島根原子力発電所における保守管理の不備に関する立入調査結果

平成 22 年 4 月 23 日

島根県総務部消防防災課原子力安全対策室
松江市総務部防災安全課原子力安全対策室

現場確認対象機器【No. 1】

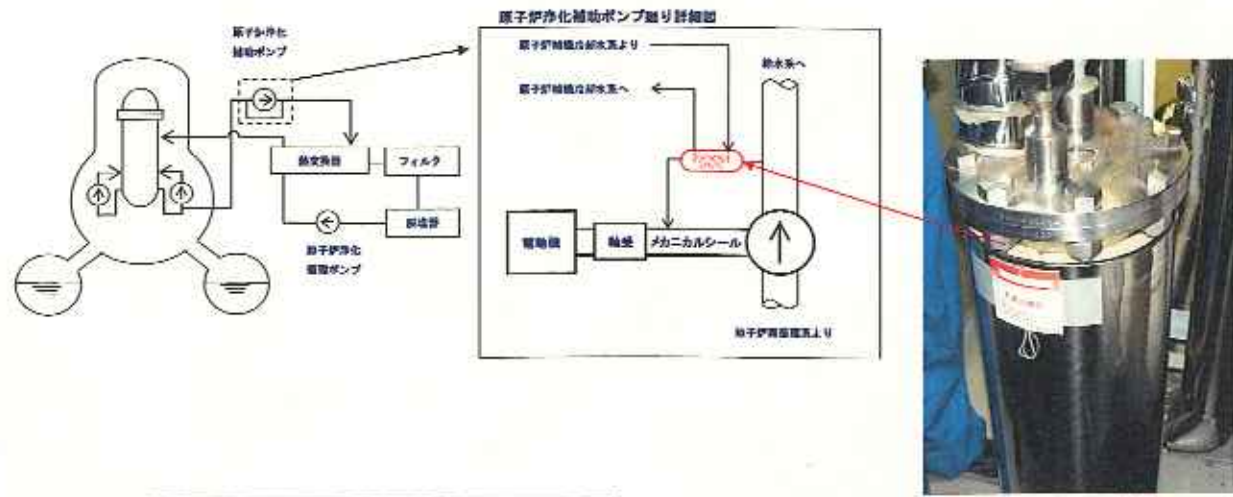
No	分類 系統 重要度分類 機器名称	不整合箇所の点検実績 (中国電力説明)	確認内容 健全性評価及び特別採用() 特別採用後の巡視点検等() 現場確認()	確認資料()
1	ポンプ 原子炉浄化系(CUW) クラス2 原子炉浄化補助ポンプ(P13-2)	第25回定期検査における、当該ポンプメカニカルシール冷却器のパッキンの取替等、分解点検の実績を確認できなかった。	<p>健全性評価に関しては、構造、材質及び使用条件から想定される経年劣化事象について以下の評価を行い、経年劣化が健全性に影響を与える可能性は小さいことの説明を受けた。</p> <ul style="list-style-type: none"> ・想定される経年劣化としては、高温純水中の応力腐食割れが考えられるが、応力腐食割れが考えられる100以上の純水に接液する時間は60年間運転した場合でも累積時間は約1ヶ月に過ぎず、応力腐食割れが起こる可能性が小さいと考えられること。 ・島根2号機の類似機器による実績を踏まえても、16サイクル運転実績において応力腐食割れが発生していないこと。 ・もし漏えいが確認されても増締め等により健全性の維持が可能なこと。 ・腐食の原因となる水分は純水であり、機器に腐食などの悪影響を与えるような劣悪な環境下ではないこと。 ・メカニカルシール冷却器は原子炉の起動・停止過程において起動する原子炉浄化補助ポンプのメカニカルシールフラッシング水の温度を低下させるために設置されているものであり、また現在及び定格熱出力運転中には弁を閉め原子炉浄化系の圧力はかかっていること。 <p>上記の評価は、不適合管理検討会(3月29日開催)に図られ、健全性評価の結果、原子炉施設の安全上問題ない事を確認しており、点検するまでの間、特別採用することを確認した。</p> <p>本機器に関しては、漏えいが無いかを確認するため定例巡視点検(1回/日)を行っているとの説明を受けた。</p> <p>原子炉浄化補助ポンプの設置状況を確認した。 メカニカルシール冷却器について、目視により漏えいが無い事を確認した。</p>	<p>島根1号機不整合確認結果および健全性確認結果</p> <p>不適合処置および是正処置報告書</p> <p>不適合管理検討会議事録(3月29日開催)</p> <p>パトロールシート</p>

現場確認対象機器【No. 2, 3】

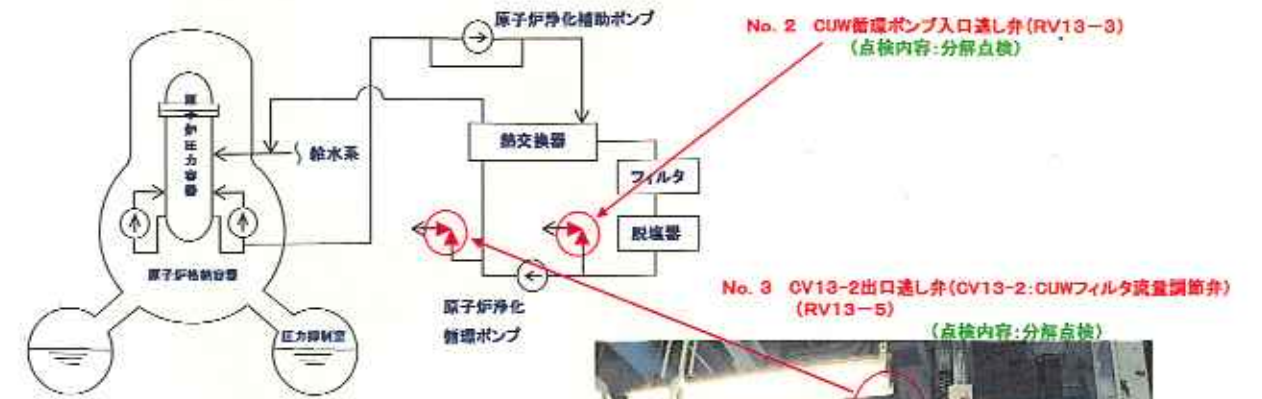
2 3	弁 原子炉浄化系(CUW) クラス2 RV13-3、RV13-5	当該弁の分解点検実績を確認できなかった (RV13-3:第23回定検、CV13-2:第26回定検)	<p>健全性評価に関しては、構造、材質及び使用条件から想定される経年劣化事象について以下の評価を行い、経年劣化が健全性に影響を与える可能性は小さいことの説明を受けた。</p> <ul style="list-style-type: none"> ・想定される経年劣化のひとつとしては、弁箱の腐食による減肉が考えられるが、分解点検時(第13回定検時、RV13-3のみ確認)目視確認で有意な腐食は認められておらず、使用環境(純水接液等)に変化はないこと。 ・酸素含有水中における炭素鋼の腐食に及ぼす影響を評価した結果、運転開始後60年時点の推定腐食量は小さく、有意な腐食が発生する可能性は小さいこと。(この評価は、メーカーが提示した評価に基づき、中国電力独自に評価を行っているとの説明を受けた) ・想定される経年劣化のふたつめとして、スプリング(ばね鋼)のへたりが考えられるが、使用時のねじり応力が許容ねじり応力以下(半分程度)になるように設定されていること、ばねの使用温度はスプリングの材料に対する使用限界温度より十分小さいことからへたりが進行する可能性は小さいこと。 ・分解点検時の目視確認および組み立て後の作動確認(吹き出し圧力確認)でスプリングのへたりは認められていないこと。 ・スプリングの環境は水には漬かっていないため、腐食が考えられないこと。 ・漏えいが認められた場合は、増締め等により健全性の維持が可能なこと。 <p>上記の評価は、不適合管理検討会(3月29日開催)に図られ、健全性評価の結果、原子炉施設の安全上問題ない事を確認しており、点検するまでの間、特別採用することを確認した。</p> <p>本機器に関しては、安全弁排気管からの排水の有無(RV13-3)、排水音の有無(RV13-5)について、3月25日より監視強化(巡視点検2回/日)を行っている。(通常の巡視点検は1回/日) 監視強化については課長以上にて構成する検討会にて意見が出され、技術課長から実施指示が出されたものであることを、文書により確認した。</p> <p>CUW循環ポンプ入口逃し弁及びCUW出口逃し弁の設置状況を確認した。 逃し弁作動または漏えい時の排水先であるファンネル(各弁からの漏えい水を集水し集める為の器具)に漏えい水が無い事を確認した。</p>	<p>島根1号機不整合確認結果および健全性確認結果</p> <p>不適合処置および是正処置報告書</p> <p>不適合管理検討会議事録(3月29日開催)</p> <p>島根1号機点検計画表と点検記録との照合確認結果及び設備の健全性評価結果に基づくプラント監視強化の実施について(依頼)</p> <p>島根1号機設備の健全性評価に基づくプラント監視強化記録</p>

現場確認対象機器【No. 4~7】

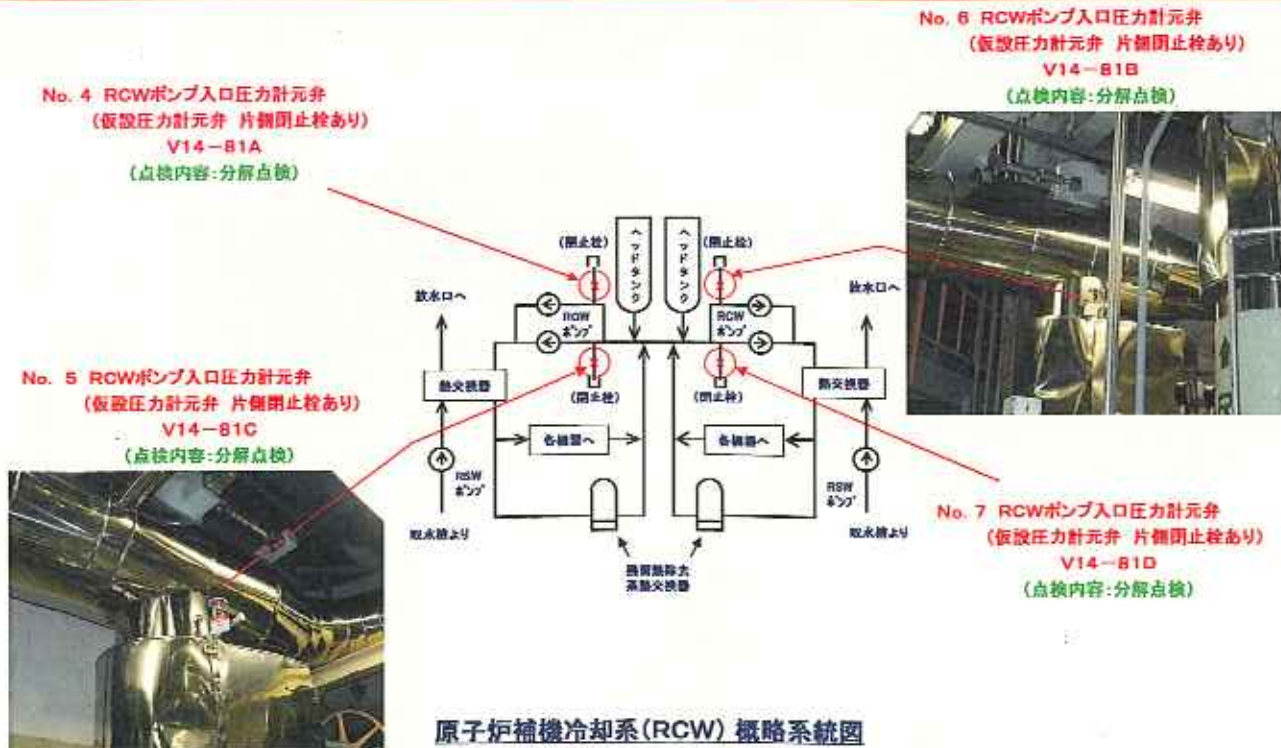
No	分類 系統 重要度分類 機器名称	不整合箇所の点検実績 (中国電力説明)	確認内容 健全性評価及び特別採用() 特別採用後の巡視点検等() 現場確認()	確認資料()
4	弁	当該弁の分解点検実績を確認できなかった。 (V14-81A, V14-81C:第26回定検、V14-81B, V14-81D第27定検)	健全性評価に関しては、構造、材質及び使用条件から想定される有意な経年劣化事象は無く、今後も使用環境に変化が無いことから、経年劣化が健全性に影響を与える可能性は小さいとしている。なお、特に下記のことについて説明を受けた。 ・当該弁には防錆材入り冷却水が流れる為、腐食の可能性は少ないこと。 ・漏えいが認められた場合は、増締め等により健全性の維持が可能なこと。 上記の評価は、不適合管理検討会(3月29日開催)に図られ、健全性評価の結果、原子炉施設の安全上問題ない事を確認しており、点検するまでの間、特別採用することを確認した。 本機器に関しては、漏えいが無いかを確認するため定例巡視点検(1回/日)を行っていると言明を受けた。 RCWポンプ入口圧力計元弁4箇所の設置状況を確認した。 当該弁について、目視により漏えいが無い事を確認した。また、片側は閉止栓があることを確認した。	島根1号機不整合確認結果および健全性確認結果 不適合処置および是正処置報告書 不適合管理検討会議事録(3月29日開催)
5	原子炉補機冷却系(RCW)			
6	ノンクラス			
7	V14-81A、V14-81C V14-81B、V14-81D			
20	弁	第28回定期検査における、当該弁の分解点検実績を確認できなかった。	健全性評価に関しては、構造、材質及び使用条件から想定される有意な経年劣化事象は無く、今後も使用環境に変化が無いことから、経年劣化が健全性に影響を与える可能性は小さいとしている。なお、特に下記のことについて説明を受けた。 ・漏えいが認められた場合は、増締め等により健全性の維持が可能なこと。 ・当該弁においては炉心スプレイ系ポンプの起動により圧力がかかる。炉心スプレイ系ポンプが起動しない限りは(手動起動試験時を除く)、漏えいが起きる可能性は無い。 上記の評価は、不適合管理検討会(3月29日開催)に図られ、健全性評価の結果、原子炉施設の安全上問題ない事を確認しており、点検するまでの間、特別採用としたことを確認した。 本機器に関しては、漏えいが無いかを確認するため定例巡視点検(1回/日)を行っていると言明を受けた。 平成22年3月24日に炉心スプレイ系ポンプ手動起動試験を行い、当該弁からの漏えい等が無いことを確認していると試験記録により説明を受けた。 RCSポンプ潤滑水元弁(V23-105B)、メカシールフラッシング水元弁(V23-112B)、潤滑水調整弁(V23-113B)の設置状況を確認した。 当該弁について、目視により漏えいが無い事を確認した。なお、当該弁については、炉心スプレイ系ポンプ手動起動試験時において、目視確認により漏えいが無いことを確認していると説明を受けた。	島根1号機不整合確認結果および健全性確認結果 不適合処置および是正処置報告書 不適合管理検討会議事録(3月29日開催) 1号機定期試験炉心スプレイ系ポンプ手動起動試験記録()(保安規定第39条)

現場確認対象機器【No. 50~51】

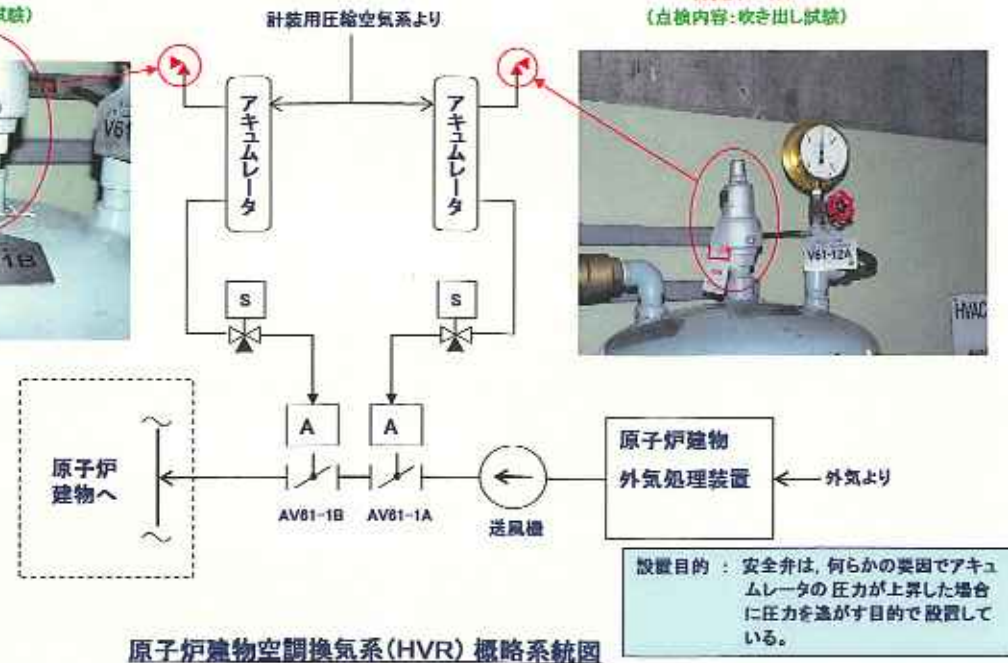
No	分類 系統 重要度分類 機器名称	不整合箇所の点検実績 (中国電力説明)	確認内容 健全性評価及び特別採用() 特別採用後の巡視点検等() 現場確認()	確認資料()
50	弁 原子炉建物空調換気系 (HVR) クラス1 RV61-1A、RV61-1B	第24回定期検査における、当該安全弁の吹出し試験実績を確認できなかった。	健全性評価に関しては、構造、材質及び使用条件から想定される経年劣化事象について以下の評価を行い、経年劣化が健全性に影響を与える可能性は小さいことの説明を受けた。 ・想定される経年劣化事象としてスプリング(ばね鋼)のへたりが考えられるが、使用時のねじり応力が許容ねじり応力以下になるように設定されていること、ばねの使用温度はスプリングの材料に対する使用限界温度より十分小さいことからへたりが進行する可能性は小さいこと。 現場確認時に説明を受けた、計装用圧縮空気系の安全弁がバックアップとなり圧力を逃すことができることについて、詳細に系統図をもちいて説明を受けた。 上記の評価は、不適合管理検討会(3月29日開催)に図られ、健全性評価の結果、原子炉施設の安全上問題ない事を確認しており、点検するまでの間、特別採用することを確認した。 本機器に関しては、空気の漏えいが無いかを確認するため定例巡視点検(1回/日)を行っているという説明を受けた。 A-R/B給気隔離弁(AV61-1A)用アキュムレータ安全弁及びB-R/B給気隔離弁(AV61-1B)用アキュムレータ安全弁の設置状況を確認した。 当該安全弁は、何らかの要因でアキュムレータ内の圧力が上昇した場合に圧力を逃す目的で設置されているが、当該安全弁が作動しなくとも、当該系統と繋がっている計装用圧縮空気系の安全弁がバックアップとなり圧力を逃すことができることの説明を現場で受けた。 当該安全弁の吹出し試験方法について、アキュムレータから安全弁を取り外し、専用の装置に取り付け、圧力をかけ吹出し圧を計ることにより健全性を確認すると現場にて説明を受けた。	島根1号機不整合 確認結果および健全 性確認結果 不適合処置および 是正処置報告書 不適合管理検討会 議事録(3月29日開 催) 原子炉建物空調換 気系及び計装用圧縮 空気系の系統図

現場確認対象機器【No. 68】

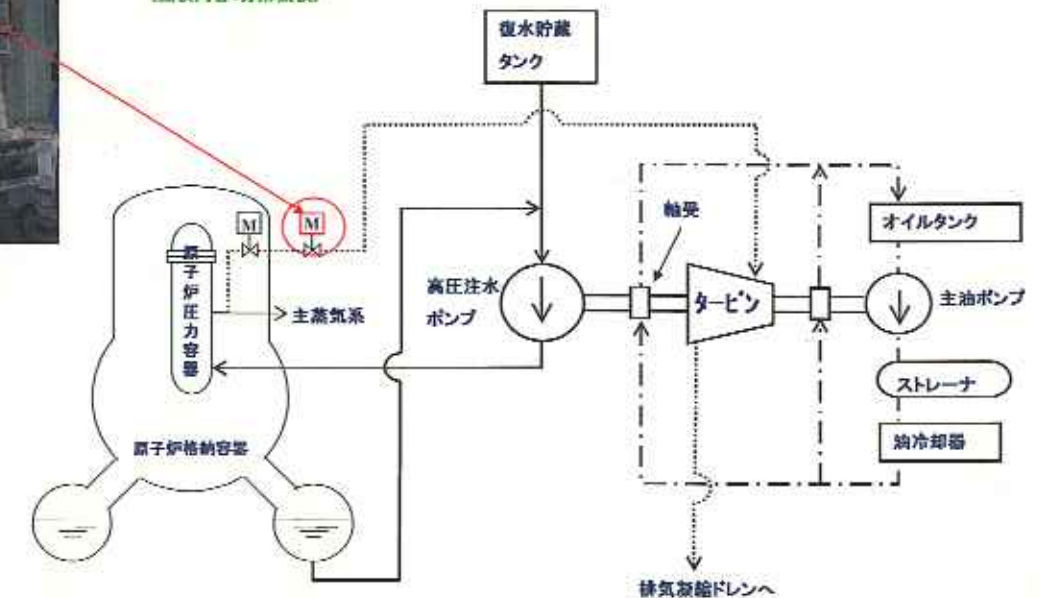
68	弁 高圧注水系(HPCI) クラス1 MV24-2(M)	第26回定期検査及び第28回定期検査において、電動機の取替が行われなかった。	健全性評価に関しては、構造、材質及び使用条件から想定される経年劣化事象について以下の評価を行い、経年劣化が健全性に影響を与える可能性は小さいことの説明を受けた。 ・電動機はIEEE()の規格に基づき保守を行わない状態で40年、最低500回の動作を保障していること。 (当該機器は40年の使用を想定しても120回程度の動作回数である) ・経年劣化事象としては絶縁特性の低下があげられるが、第28回の定期検査時に絶縁抵抗測定を行い健全性が確認されていること。 ・使用条件が電動機に悪影響を与えるような劣悪な環境ではないこと。 上記の評価は、不適合管理検討会(1月22日開催)に図られ、健全性の確保ができること、第29回定検まで使用する旨、特別採用の判断を行うことを確認した。 第26回定期検査時に、機能確認(開閉時間測定、表示灯点滅確認、電流・電圧測定、絶縁抵抗測定、弁ストロークの確認、インターロック接点の確認、各スイッチ動作確認)、第28回定期検査時に、動作確認(開閉時間測定、表示灯点滅確認、電流・電圧測定、絶縁抵抗測定)を行っていることを確認した。 通常の巡視点検のみ行っていることの説明を受けた。 取替前の高圧注水系蒸気外側隔離弁用電動機及び取替予定の電動機本体を現場にて確認した。 現場で、当該隔離弁の動作確認状況を確認。弁が全閉状態から100%開となるまで約10秒、弁が100%開状態から全閉状態になるまでに約8秒であった。この秒数は事業者が行った過去の動作試験と概ね一致している) IEEE:(アイ・トリプル・イー)正式名称"The Institute of Electrical and Electronics Engineers,Inc."。アメリカに本部がある世界最大の電気・電子関係の技術者組織。コンピュータ、バイオ、通信、電力、航空、電子等の技術分野で指導的な役割を担う。	島根1号機不整合確認結果および健全性確認結果 不適合処置および是正処置報告書 不適合管理検討会議事録 試運転記録:蒸気外側隔離弁の試運転記録第28回定期検査時(H21.6.29)実施分

現場確認対象機器【No. 69】

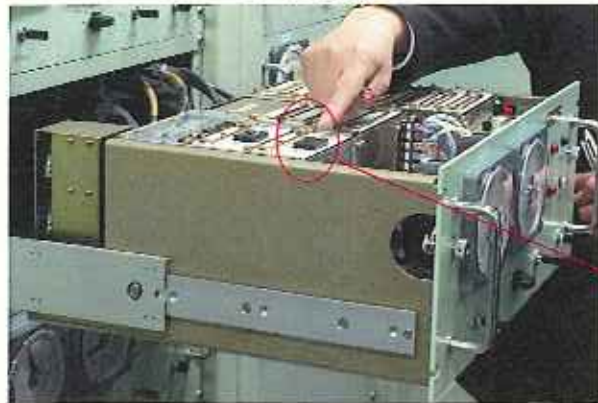
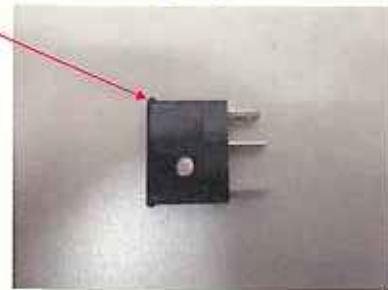
No	分類 系統 重要度分類 機器名称	不整合箇所の点検実績 (中国電力説明)	確認内容 健全性評価及び特別採用() 特別採用後の巡視点検等() 現場確認()	確認資料()
69	電源盤	第27回定期検査における、ヒューズ取替済みの実績を確認できなかった。	健全性評価に関しては、構造、材質及び使用条件から想定される経年劣化事象について以下の評価を行い、経年劣化が健全性に影響を与える可能性は小さいことの説明を受けた。 ・ヒューズは過電流の通過や電流供給休止により、過熱と冷却が繰り返され、その結果、ヒューズエレメントの膨張、収縮による機械的応力により破断、溶断に至るが、当該電源盤の負荷は年間を通して一定であること、定期点検のため電源を入・切回数は1定検あたり最大5回程度であり、当該ヒューズの入・切回数が耐久試験で実施されている100回のサイクル試験を下回る(23回~28回定検で30回程度)ことから、現時点でヒューズが断線する可能性は小さいとしている。 ・プラント運転中において、万一ヒューズが溶断した場合でも交換は可能。 ・万一ヒューズが溶断した場合でも、電源が「断」となり原子炉保護系論理回路が安全側に動作することから安全性に問題は無い。 上記の評価は、不適合管理検討会(3月29日開催)に図られ、健全性評価の結果、原子炉施設の安全上問題ない事を確認しており、点検するまでの間、特別採用することを確認した。 平成22年4月15日に健全性の試験を行ったと説明があった。	島根1号機不整合確認結果および健全性確認結果 不適合処置および是正処置報告書 不適合管理検討会議事録(3月29日開催)
70	中性子計装系(NMS) クラス1 中性子源領域計測装置 中間領域計測装置 出力領域計測装置			
71				
72	計器類 プロセス放射線モニタ系(PRM) クラス2	定期検査における、ヒューズ取替済みの実績を確認できなかった。 (主蒸気モニタ:第27回定検、原子炉建物排気モニタ:第28回定検)	健全性評価に関しては、構造、材質及び使用条件から想定される経年劣化事象について以下の評価を行い、経年劣化が健全性に影響を与える可能性は小さいことの説明を受けた。 ・ヒューズは過電流の通過や電流供給休止により、過熱と冷却が繰り返され、その結果、ヒューズエレメントの膨張、収縮による機械的応力により破断、溶断に至るが、当該電源盤の負荷は年間を通して一定であること、定期点検のため電源を入・切回数は1定検あたり最大5回程度であり、当該ヒューズの入・切回数が耐久試験で実施されている100回のサイクル試験を下回る(23回~28回定検で30回程度)ことから、現時点でヒューズが断線する可能性は小さいとしている。 ・プラント運転中において、万一ヒューズが溶断した場合でも取替は可能。 ・万一ヒューズが溶断した場合でも、電源が「断」となり主蒸気隔離弁閉論理回路等が安全側に動作することから安全性に問題は無い。 上記の評価は、不適合管理検討会(3月29日開催)に図られ、健全性評価の結果、原子炉施設の安全上問題ない事を確認しており、点検するまでの間、特別採用することを確認した。 平成22年4月19日に健全性の試験を行う予定と説明があった。	島根1号機不整合確認結果および健全性確認結果 不適合処置および是正処置報告書 不適合管理検討会議事録(3月29日開催)
